Stabilität und Dichtigkeit des Altlastenwalls auf der Schießanlage Waakhausen

November 2020

D. Analyse der Dichtigkeit und Standfestigkeit des Altlasten-Walls

Zeichnung: Wallquerschnitt BRUG (2005)

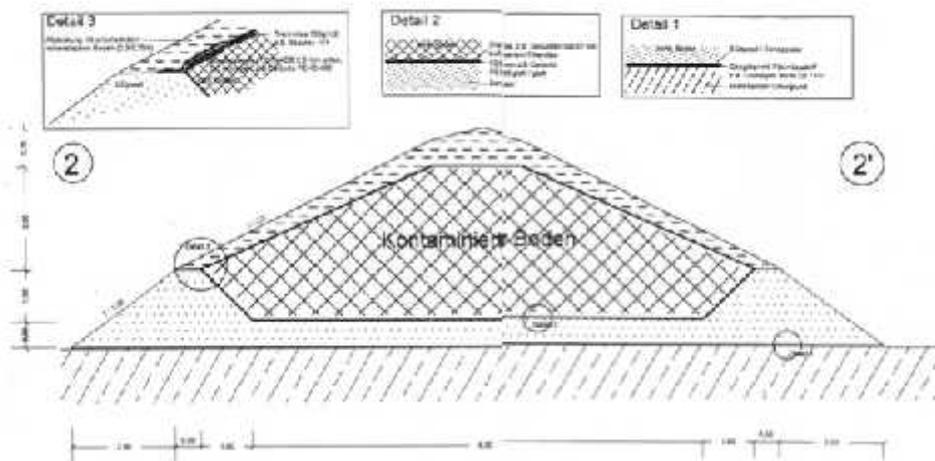
Auf dieser Zeichnung vom Sanierungsplaner (BRUG 2005) ist zu entnehmen, dass der Erdkasten, in dem das kontaminierte Material eingebaut wird. Zitat (S. 5 und 6): „...nicht durch eine Geländeeintiefung herzustellen, sondern über Tage anzulegen ist. Details hierzu gehen aus den Systemschnitten 2-2' und 3-3' i. d. Anlagen 8 u. 9 hervor.“

Es entsteht, wie das Baufoto unten zeigt, ein Trog, in dem die 5.500 Kubikmeter kontaminiertes Material eingebracht werden. Unten, seitlich und oben um das kontaminierte Material werden Kunststoffdichtbahnen (KDB) gelegt. Der Gutachter spricht sich explizit gegen ein Verschweißen der Dichtbahnen aus, um Setzungen ausgleichen zu können. Daraus folgt zwingend die trockene Lagerung der Altlast.

Längsschnitt (Zeichnung Pirwitz 2019)

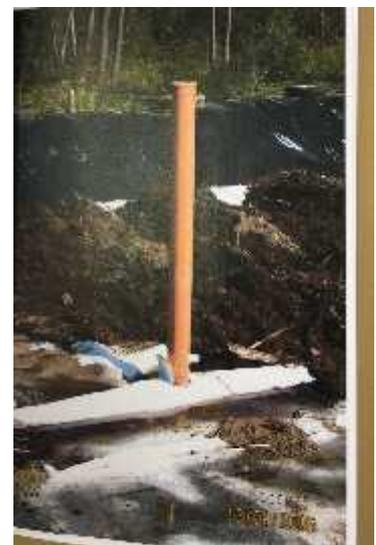
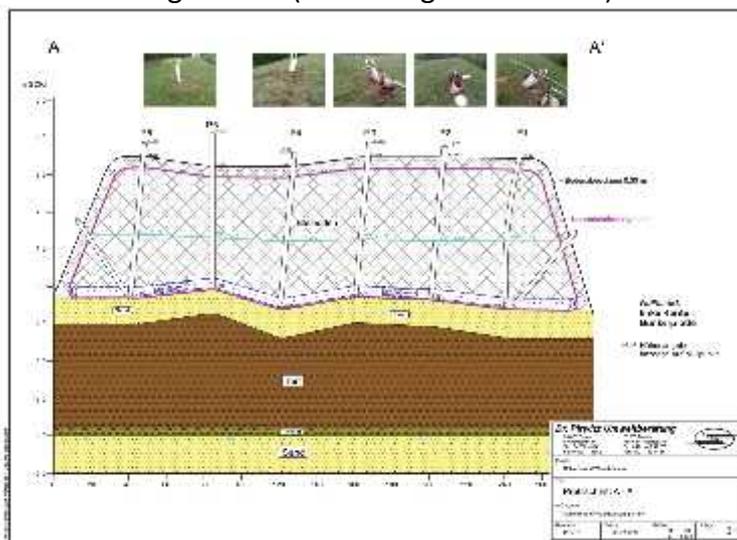
„Die Wasserstände und die Sohlage der Deponie („Wurst“) lassen sich nur über die 6 Beweissicherungsschächte messen. Die vorliegenden Messungen wurden mit einem Lichtlot vorgenommen. Da die Schächte z.T. gekrümmt und bis zu 40 % abgekippt sind, Bei dem stark gekippten Schacht 1 (Brunnensohle wegen starker Krümmung nicht mit einer Messlatte erreichbar)“ (Pirwitz 2019 S. 1).

Aktuell wird an P5 eine senkrechte Setzung erkennbar, da dieses Rohr deutlich höher aus der Abdeckung ragt. Bei P2 liegt eine seitliche Versetzung vor. P1 ist bis 40 Grad in östlicher Richtung versetzt. Zusätzlich ist das Rohr nach ca. 1 m gemessen von der Oberkante gebrochen. Der Drainageboden ist an dem Rohr P1 nicht mit einem Lot erreichbar, wie auch der Gutachter Pirwitz feststellt.

Das Pirwitz-Gutachten von 2019 zeigt lediglich einen Längsschnitt, jedoch nicht Querschnitte mit Lage aller Prüfrohre, aus denen die jeweiligen Positionen der Prüfrohre hervorgehen. Daher bleiben zur Bewertung der Ist-Situation lediglich die Beweisfotos von heute (Pirwitz 2019), die eine deutliche Schräglage und damit abgekippte Lagen von P1, P2 und P3 erkennen lassen.
